改善箇所説明図

助手席エアバッグモジュール

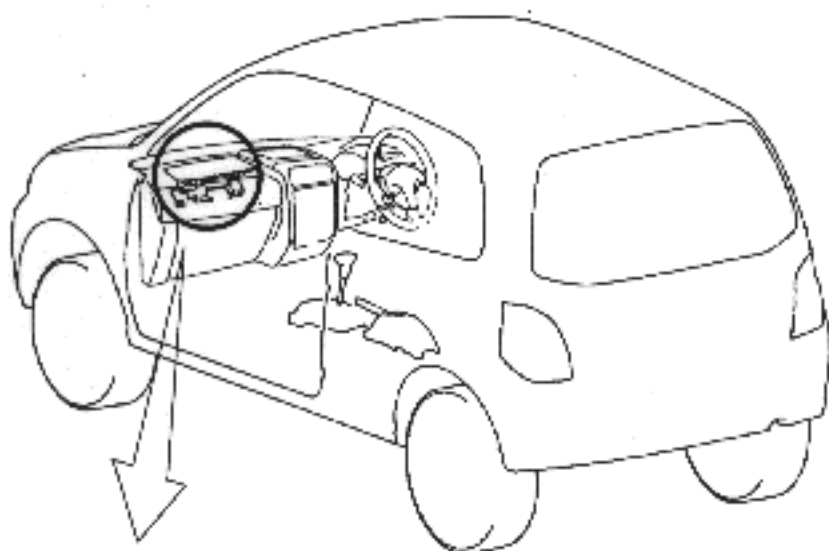
不具合発生箇所（クッションアセンブリー）

助手席のエアバッグにおいて、バッグ縫製部の強度が不足しているため、エアバッグが展開した際に、当該部より破損し、バッグの機能が不十分となるおそれがある。

改善の内容：助手席のエアバッグを対策品に交換する。

識別：助手席エアバッグハウジングの車両前後方向に対して後面に白色のシールを添付する。
